**Assunto:** Encaminhamento de informações sobre os componentes operacionais, estruturais e hidrogeoquímicos da barragem de rejeitos do Projeto de Ouro Volta Grande, do EIA-CI de Belo Sun, analisado sob parecer técnico do Dr. Steven H. Emerman

## **Avaliação da Barragem de Rejeitos, do Uso de Cianeto e do Consumo de Água no Projeto de Ouro Volta Grande Proposto, Pará, Norte do Brasil**

Steven H. Emerman, Ph.D., Malach Consulting, LLC, 785 N 200 W, Spanish Fork, Utah 84660, EUA,  
Tel: 1-801-921-1228, E-mail: SHEmerman@gmail.com

Relatório elaborado a pedido da Amazon Watch, apresentado em 1 de junho de 2020

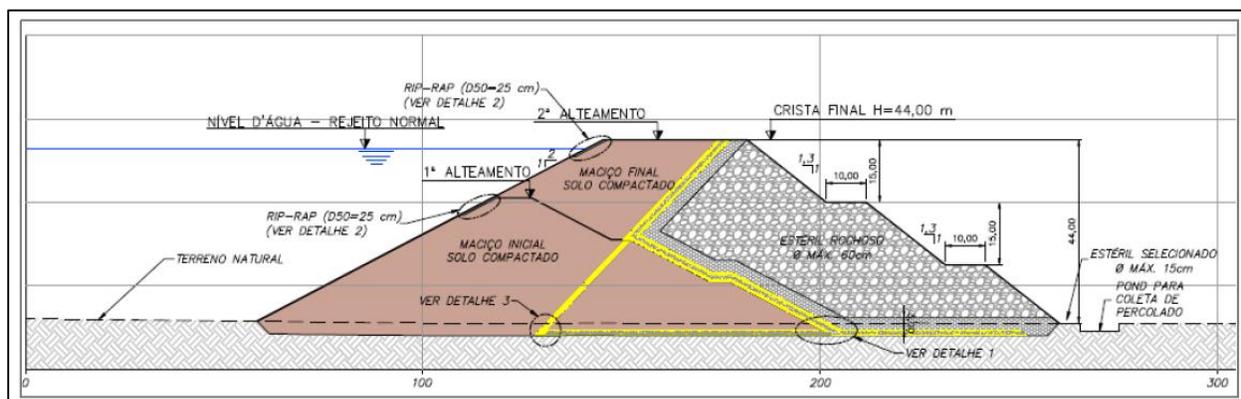
A barragem de rejeitos do Projeto Volta Grande seria construída em duas etapas, usando o método de construção a jusante (ver Figs. 6b e 8). O dique inicial seria construído a partir de solo compactado desde o local do projeto até uma altura de 26,5 metros. O dique final seria construído com solo compactado no lado a montante e os estériles de mina no lado a jusante até uma altura final de 44 metros (ver Fig. 8). Antes da exportação para a lagoa de rejeitos, o cianeto seria destruído usando dióxido de enxofre e os rejeitos seriam espessados até um teor de sólidos de 53% em peso. A barragem de rejeitos teria descarga zero a jusante, pois toda a infiltração através da barragem seria bombeada de volta para a lagoa de rejeitos (Brandt Meio Ambiente, 2016a; VOGBR, 2016a).

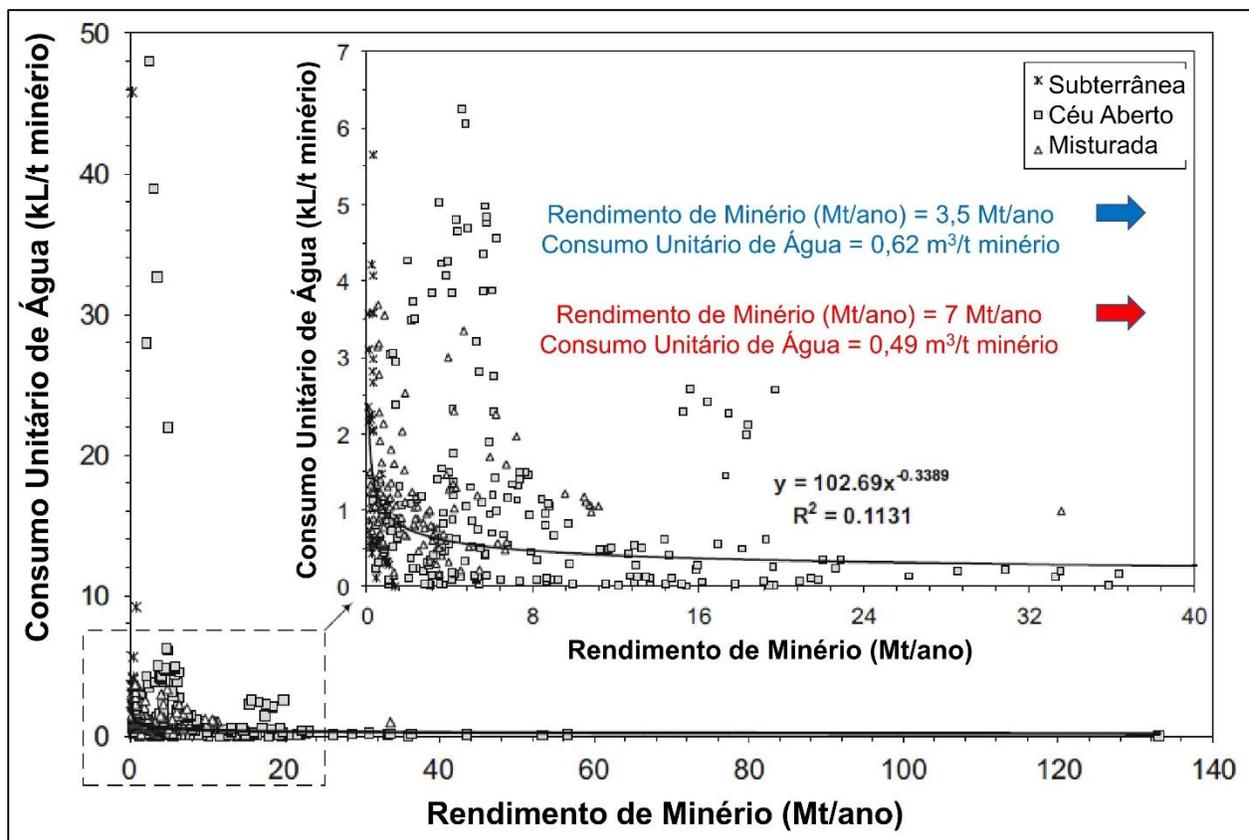
Com base no consumo de água previsto (261,9 metros cúbicos de água por hora), na taxa de produção de minério (3,5 milhões de toneladas por ano) e no grau (1,47 gramas de ouro por tonelada) do Projeto Volta Grande, o consumo de água por unidade seria 0,655 metros cúbicos de água por tonelada de minério e 445.920 metros cúbicos de água por tonelada de ouro (ver Tabela 2). Embora nenhum documento tenha apresentado um orçamento detalhado da água, as previsões acima são totalmente consistentes com as tendências do setor de mineração de ouro (ver Tabela 2). Por outro lado, o consumo horário previsto de água, a taxa de produção de minério e o grau médio do Relatório de Viabilidade anterior (Chubb et al., 2015) teriam previsto um consumo por unidade de água de 0,200 metros cúbicos de água por tonelada de minério e 128.350 metros cúbicos de água por tonelada de ouro na Fase I, e 0,163 metro cúbico de água por tonelada de minério e 167.720 metros cúbicos de água por tonelada de ouro na Fase II (ver Tabela 2). As previsões anteriores teriam sido muito menores do que é típico para o setor de mineração de ouro e não foram acompanhadas de nenhuma explicação sobre como seria alcançada tal alta eficiência de água. Assim, parece ter ocorrido um entendimento mais realista da eficiência de água entre o

Estudo de Viabilidade de 2015 (Chubb et al., 2015) e o EIA de 2016 (Brandt Meio Ambiente, 2016a).

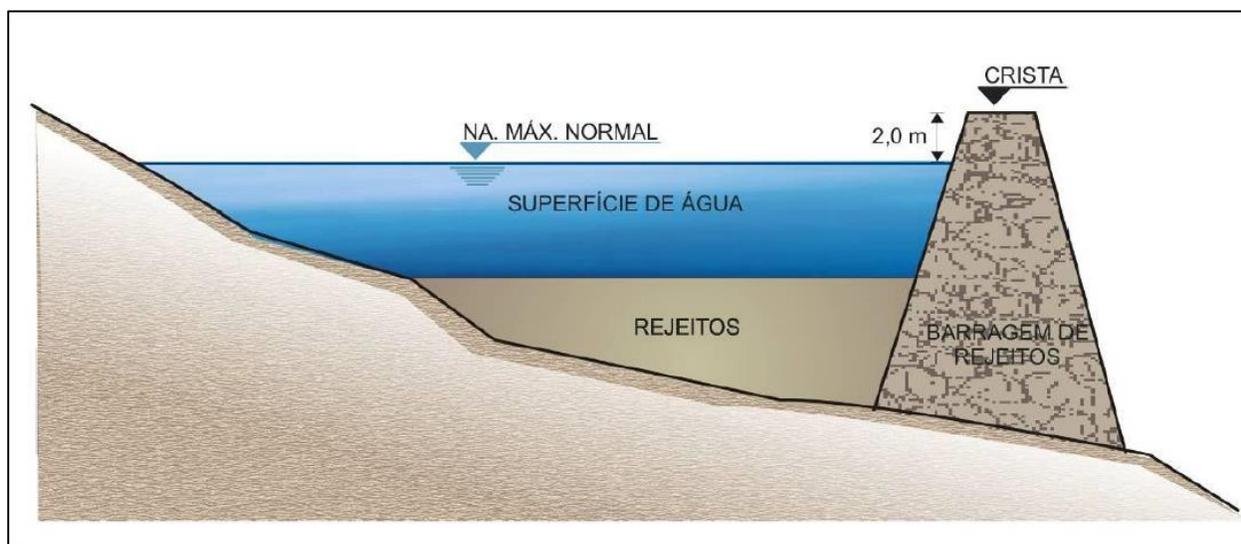
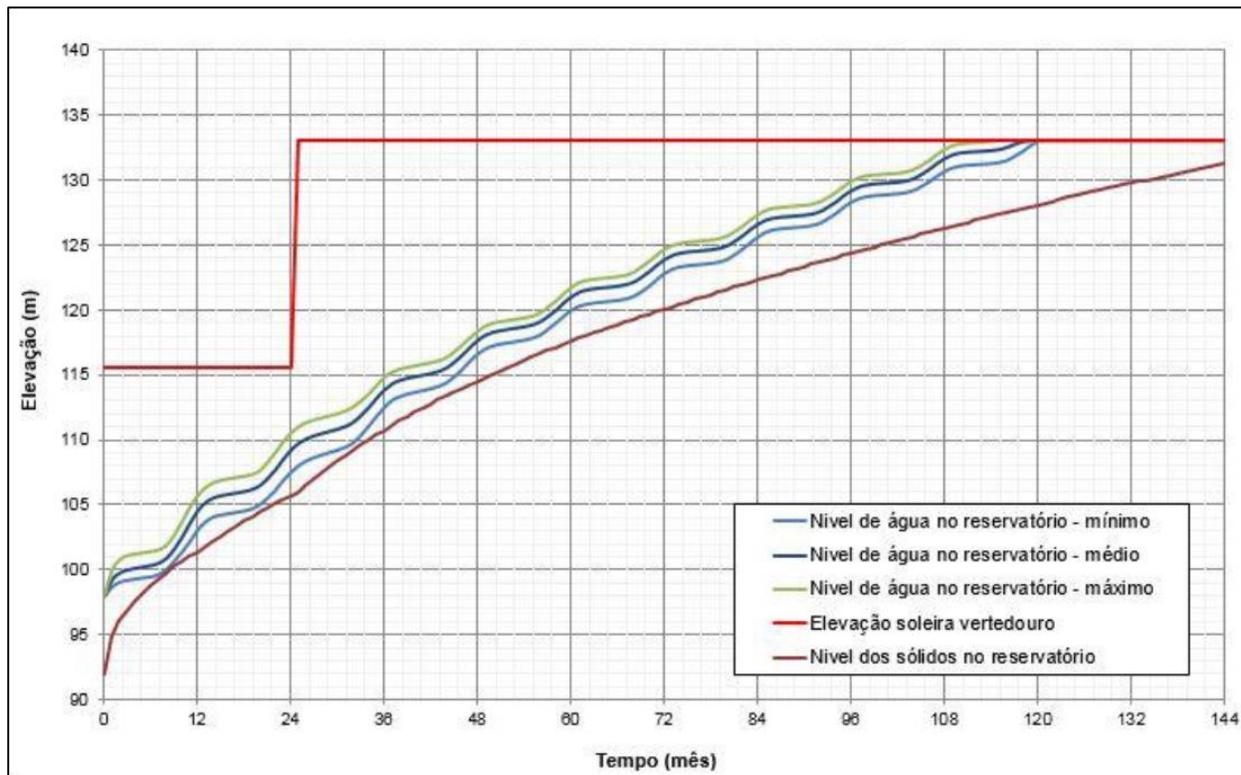
Embora o consumo de água previsto do Projeto Volta Grande pareça perfeitamente razoável, é importante considerar como a economia da água é alcançada. O reservatório de rejeitos receberia tanto a água (a lixiviação de cianeto gasta) da planta de processamento de minério quanto o escoamento superficial da bacia hidrográfica (ver Figs. 3 e 10). A partir de água livre que se acumula no reservatório de rejeitos, 211,2 metros cúbicos de água por hora seriam bombeados de volta para a planta de processamento de minério sem tratamento de água e 197,8 metros cúbicos de água por hora seriam bombeados através uma planta de filtragem de água para remoção de sedimentos antes de bombear para a planta de processamento de minério (VOGBR, 2016b; ver Fig. 10). O resultado do uso do reservatório de rejeitos como essencialmente uma lagoa de armazenamento de água é que sempre haveria água livre em cima dos rejeitos (ver Fig. 11a) com 7 metros de água livre ao final da operação de mineração (ver Fig. 11b). Como consequência, quase todos os rejeitos seriam saturados com água (ver Fig. 12a). Dos 35,43 milhões de metros cúbicos de rejeitos e água que permaneceriam no final da operação de mineração, 32,36 milhões

de metros cúbicos seriam rejeitos saturados, enquanto 3,07 milhões de metros cúbicos seriam água livre em cima dos rejeitos (Brandt Meio Ambiente, 2016b).

O uso do reservatório de rejeitos para capturar o escoamento superficial é uma prática muito incomum atualmente. De fato, é muito mais comum a construção de um sistema de canais de desvio ao redor a reservatório de rejeitos para impedir a captação de água da bacia hidrográfica, a fim de reduzir o teor de água dos rejeitos (Vick, 1990). A empresa de mineração planeja espessar a mistura de rejeitos e água para um teor de 53% de sólidos antes de exportar para o reservatório de rejeitos. No entanto, a adição de 181 metros cúbicos de água (escoamento superficial + precipitação – evaporação) para cada 389,1 metros cúbicos de água da planta de processamento de minério (ver Fig. 10) daria à mistura de rejeitos e água um teor de sólidos efetivo de 43%, que está dentro da faixa para gerenciamento de rejeitos convencional sem espessamento.

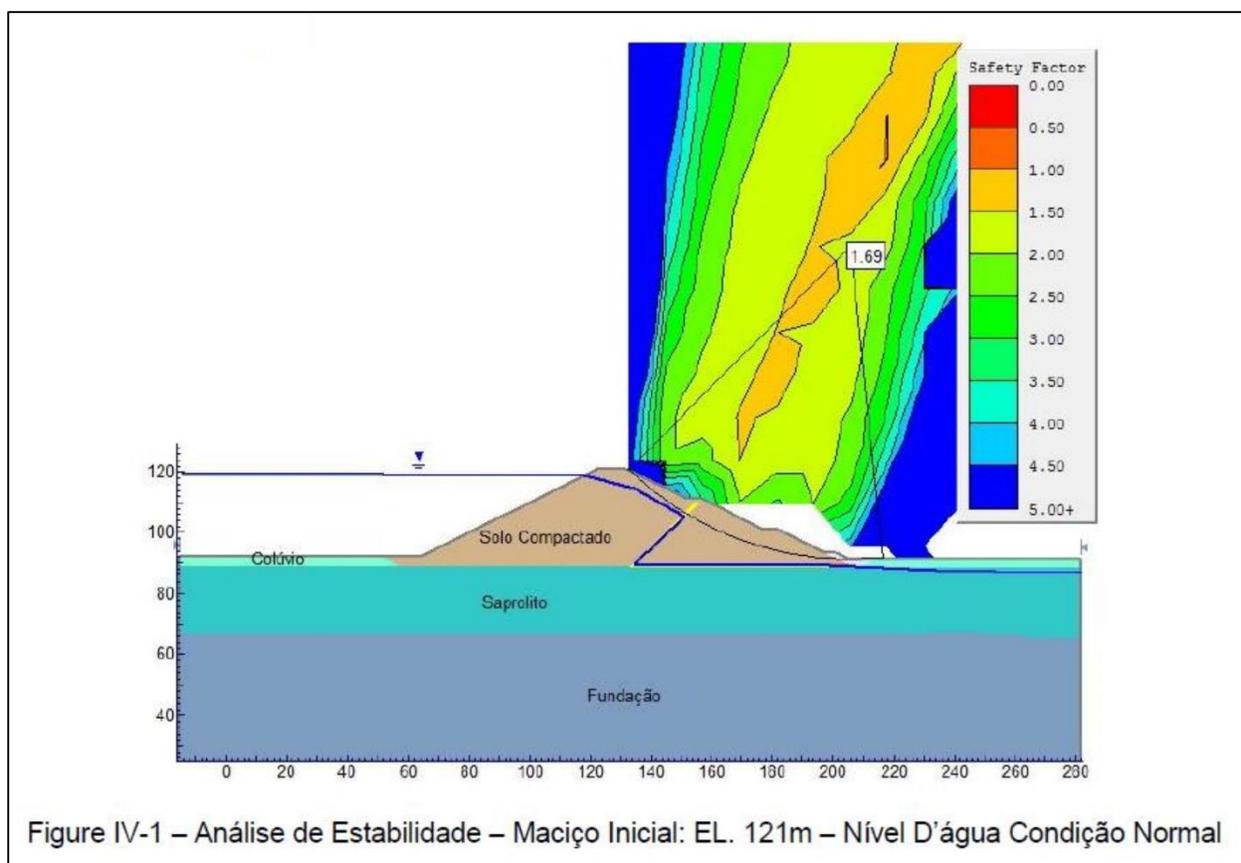
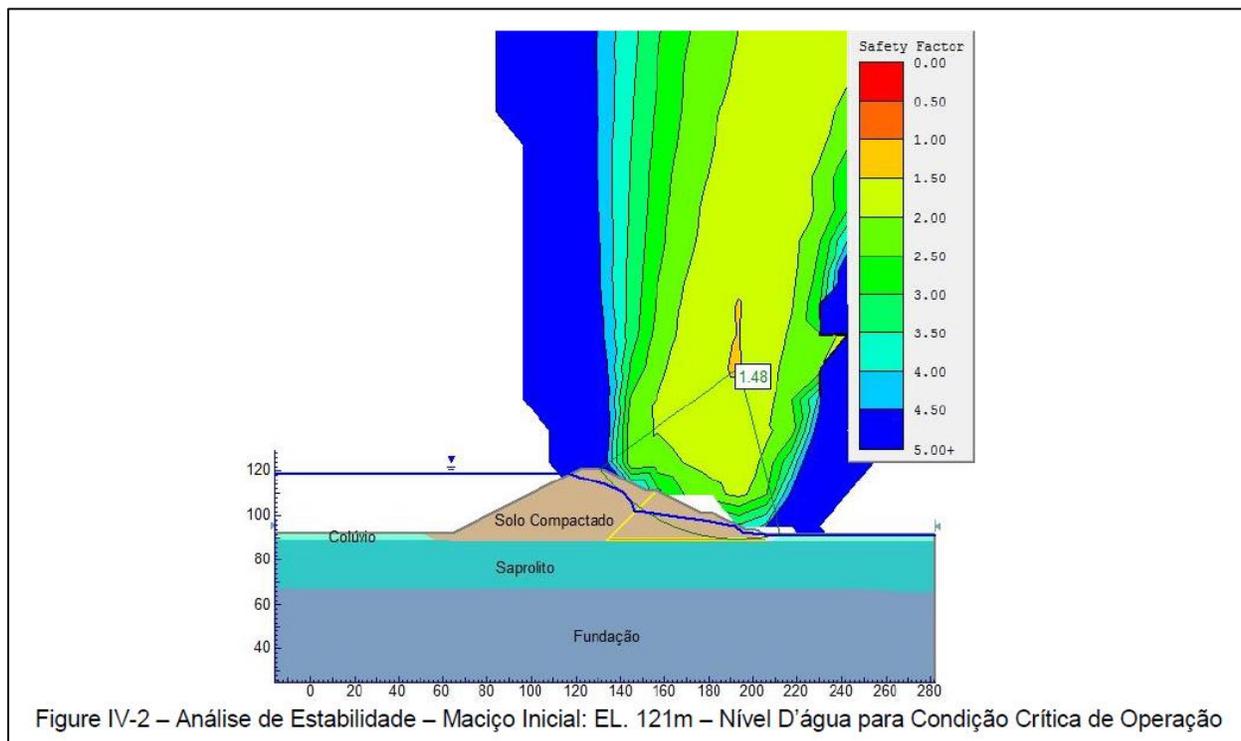
adotado para o fator de segurança (1,69) foi calculado sob condições estáticas e não sísmicas, podendo o real fator de segurança ser inferior ao limite mínimo de 1,50. Devem-se incluir simulações de sismos seculares a milenares, e seus respectivos impactos à segurança da barragem de rejeitos, além de monitoramento perpétuo de sismicidade local e regional. É de suma importância que se colete e analise dados de monitoramento sísmico durante, pelo menos, dois anos antes da emissão de licença de instalação, para que seja possível atingir conclusões robustas sobre o comportamento sísmico regional antes da tomada de decisões administrativas.

O mais inquietante é que as análises de estabilidade existentes foram realizadas apenas sob condições estáticas e não sob a condição de uma aceleração sísmica de desenho. De fato, nenhum dos documentos do EIA de 2016 discute um terremoto de desenho ou inclui qualquer análise da

1. Estudo do desenho da barragem de rejeitos sob critérios rigorosos de segurança sísmica, com especial atenção à obrigatoriedade imposta pela Norma Brasileira ABNT NBR 13.028, incluindo simulações que compreendam o terremoto de desenho e a resposta da estrutura a determinadas acelerações sísmicas. É notável a ausência de tais considerações nos documentos elaborados até o momento, sendo importante que os inúmeros aspectos que compõem os rigorosos critérios de segurança sísmica sejam contemplados no Projeto de Ouro Volta Grande.
2. Estudos de sismicidade local e regional, explicitamente requeridos pela Norma Brasileira ABNT NBR 13.028, que atesta que “os estudos sísmicos devem avaliar o potencial de sismicidade na área de implantação da barragem”. O valor atualmente

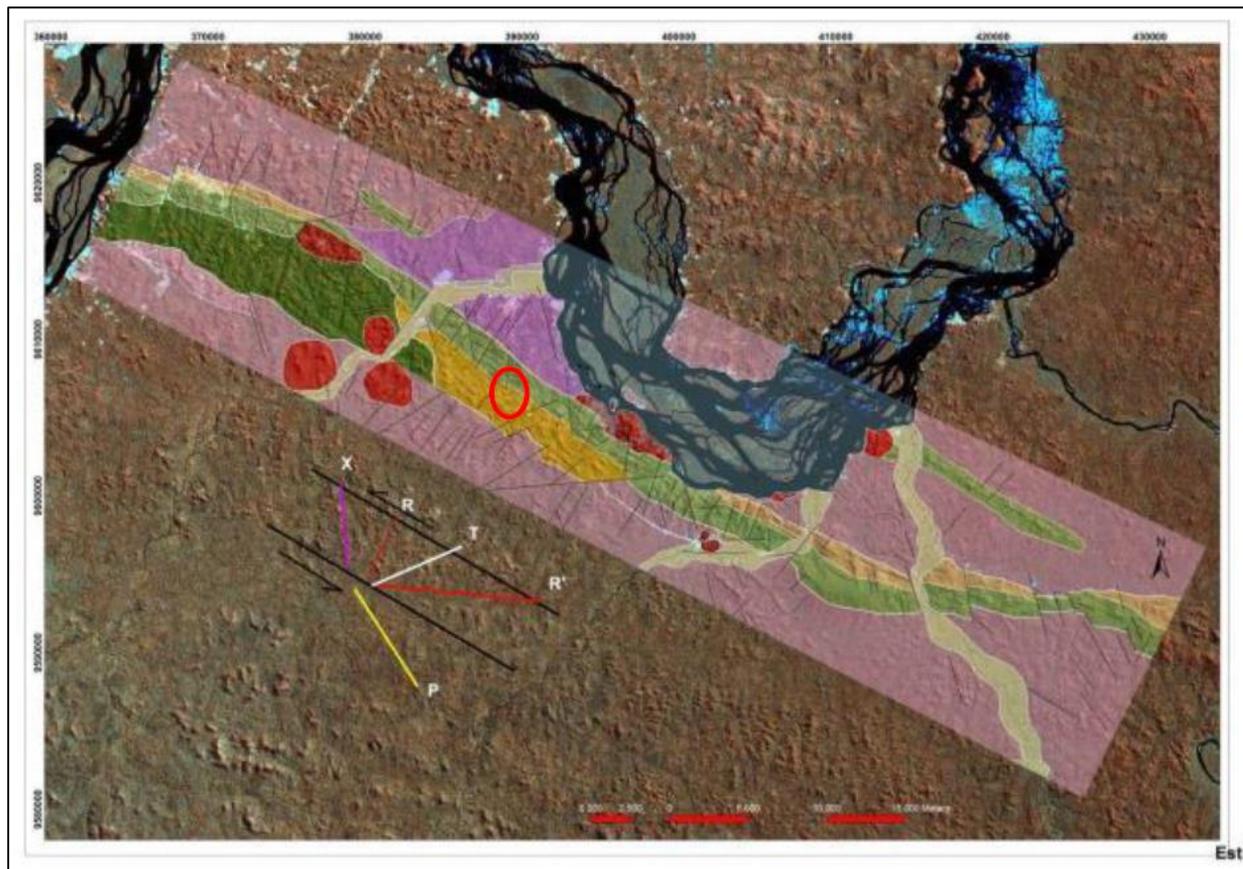
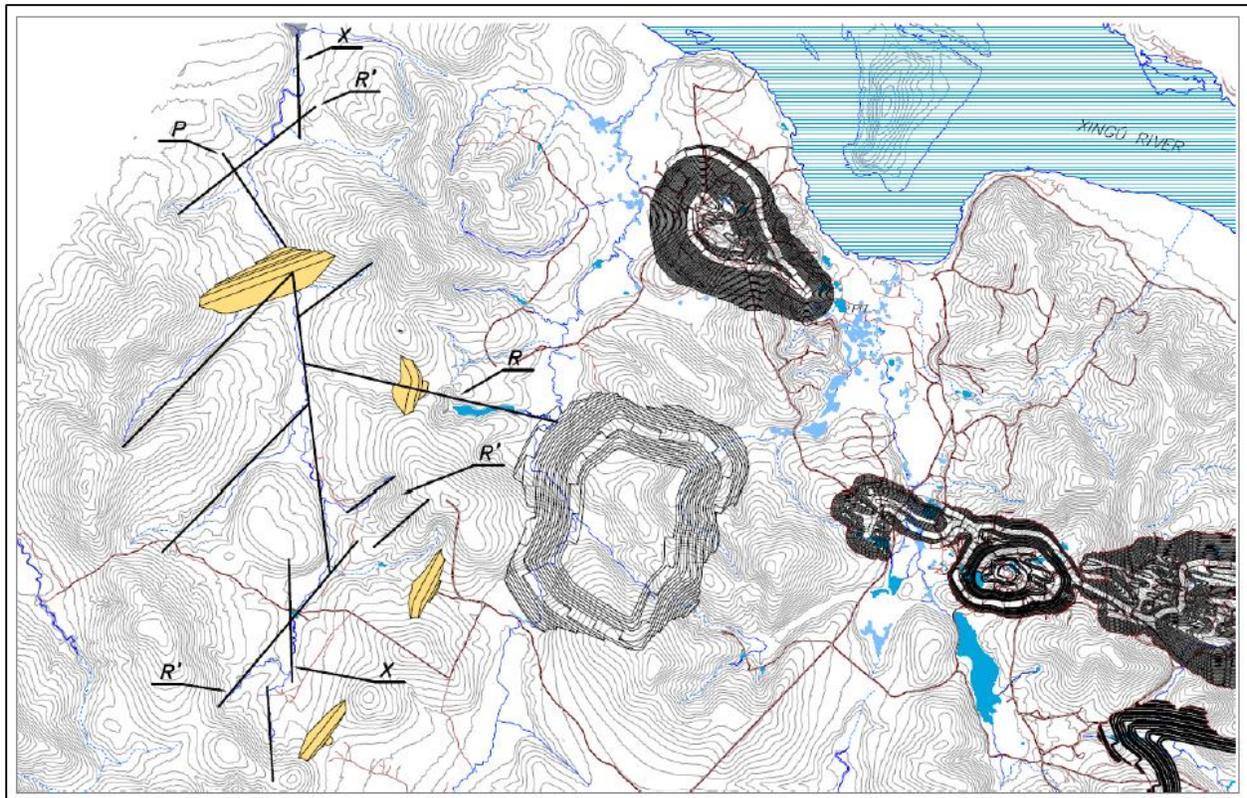
Os documentos analisados (VOGBR, 2016a) mostram mapas de falhas e fraturas geológicas (zonas de menor resistência dentro do maciço rochoso, mais suscetíveis à atividade sísmica) nas proximidades do local do projeto de mineração, incluindo três falhas possíveis que se cruzam no local exato da barragem de rejeitos proposta. No entanto, essas falhas geológicas foram apenas discutidas em termos de capacidade de transmitir infiltração de água do reservatório de rejeitos, e não em termos de capacidade de atuar como fontes de sismicidade.

sismicidade local ou regional. Isso é surpreendente, porque os documentos mostram mapas de falhas e fraturas geológicas nas proximidades do local do projeto de mineração, incluindo três falhas possíveis que se cruzam no local exato da barragem de rejeitos proposta (ver Figs. 13a-b; VOGBR, 2016a). No entanto, essas falhas geológicas foram discutidas apenas em termos de capacidade de transmitir infiltração de água do reservatório de rejeitos, e não em termos de capacidade de atuar como fontes de sismicidade.

3. Estudo que inclua análise de risco das falhas geológicas mapeadas, em especial às de interseção e próximas à barragem de rejeitos. A atual discussão apresentada a respeito de tais feições geológicas de grande importância para a estabilidade estrutural da barragem de rejeitos é incipiente e apresenta lacunas ao não abordar a capacidade de atuação das falhas como fontes de sismicidade. Devem-se incluir simulações e análises do âmbito da geologia estrutural e geotecnia, que atestem o risco associado a tais feições geológicas.
